WI.271.1.2023

### WYJAŚNIENIA TREŚCI SWZ

WI.271.1.2023 - Przetarg w trybie podstawowym na podstawie art. 275 pkt. 1 pn.: „Budowa przedszkola integracyjnego przy ul. Zygmunta Szczęsnego Felińskiego w Szamotulach”.  
„Projekt dofinansowany z Programu Rządowy Fundusz Polski Ład: Program Inwestycji Strategicznych”

KODURA:

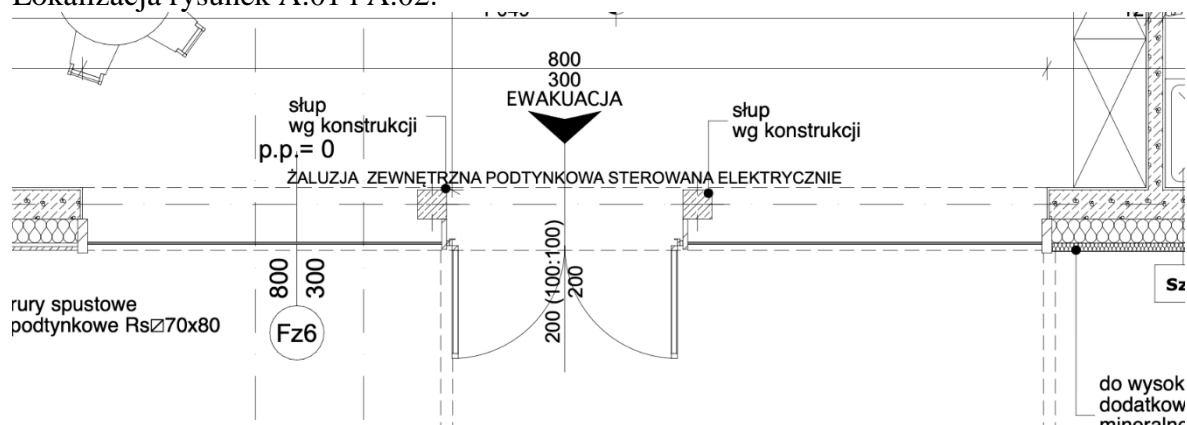
9. W nawiązaniu do udzielonych przez Państwa odpowiedzi (31.01. oraz 02.02.) dotyczących zadania z tkaniny, informujemy, że nie zostały podane minimalne jej parametry, co uniemożliwia dokonania rzetelnej wyceny. Ponownie zwracamy się o podanie minimalnych parametrów technicznych materiału z którego ma zostać wykonane zadanie.

- Skład: 100% poliester
- 100% wodoszczelny
- Nie blaknący na słońcu

- Gramatura: 380g (+/-)10g
- Splot: 600D
- Wykończenie: jednostronne PVC (PCV)
- STANDARD 100 by OEKO-TEX®
- Odporność na rozdarcie i przetarcie
